Gliwicki Budżet Obywatelski – odwołanie

Wniosek nr 071

„Budowa opaski zewnętrznej jezdni przy ulicy Daszyńskiego 83-97”

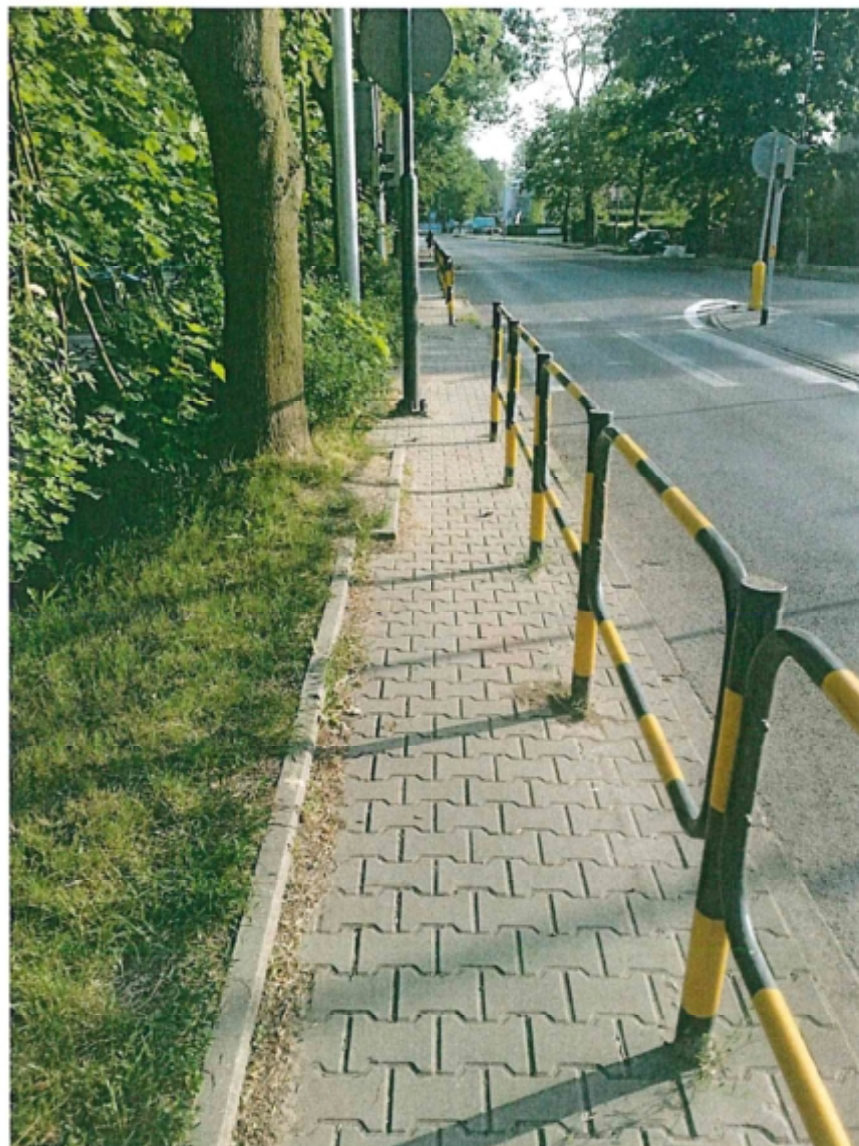
Wykonanie opaski o szerokości 0,5 m (lub większej) i związane z tym prace przygotowawcze (korytowanie, ułożenie obrzeży) poważnie naruszą systemy korzeniowe drzew rosnących na szczycie skarpy w bezpośredniej (mniej niż 2,0 m) bliskości jezdni. Takie działanie niewątpliwie spowoduje znaczące naruszenie korzeni szkieletowych drzew, co biorąc pod uwagę ich wiek i gabaryty, może skutkować ich przewróceniem na chodnik oraz uszkodzeniem pobliskich budynków. Ponadto usunięcie części krzewów rosnących we wskazanej lokalizacji niewątpliwie pogorszy warunki bytowe mieszkańców, ponieważ zmniejszone zostanie zakrzewienie, które w znaczący sposób chroni pobliskie budynki przed hałasem i zanieczyszczeniem, które powodowane jest ruchem pojazdów w ciągu ulicy Daszyńskiego.

W nawiązaniu do treści uzasadnienia proponuje wykonanie opaski 0,5 m w formie kontynuacji istniejącego już fragmentu wykonanego z kostki granitowej bez obrzeży co wymagałoby mniejszej ingerencji w grunt związanej z układaniem krawężnika.

Ponadto przy układaniu opaski można wykonać miejscowe wcięcia w opasce przy drzewach znajdujących się w bliskiej odległości jezdni.
